Oponentský posudek diplomové práce.

Autor práce: **Bc. Tomáš Olša**
Zpracovatel posudku: Mgr. akad. arch. Pavel Joba
Název práce: NOVÁ RADNICE MNÍŠEK POD BRDY
Škola: ČVUT FA, letní semestr 2023-2024
Vedoucí diplomové práce: prof. ing. arch. Ján Stempel

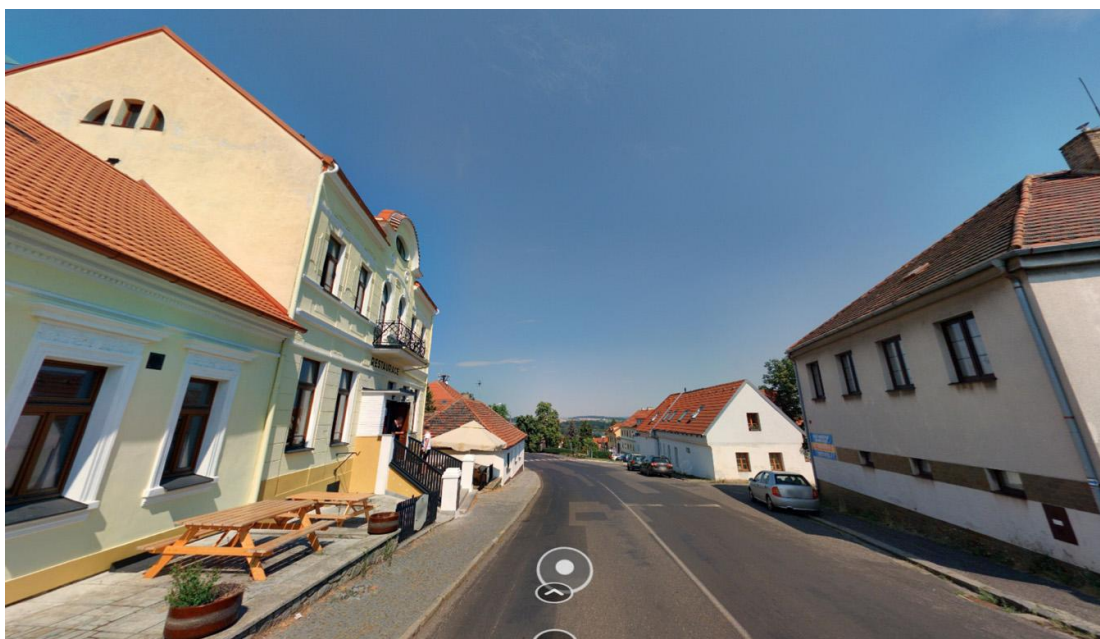
loci. To co je zřejmé již při prozkoumání street-view v online-mapě, je maloměstský až venkovský duch a měřítko místa. Pro přesné zachycení kontextu by bylo vhodné v analýze věnovat více prostoru fotodokumentaci a pohledům chodce na náměstí, nejen dokumentaci jednotlivých objektů. Viz příklad vystihující zřetelně specifický venkovský charakter zástavby:
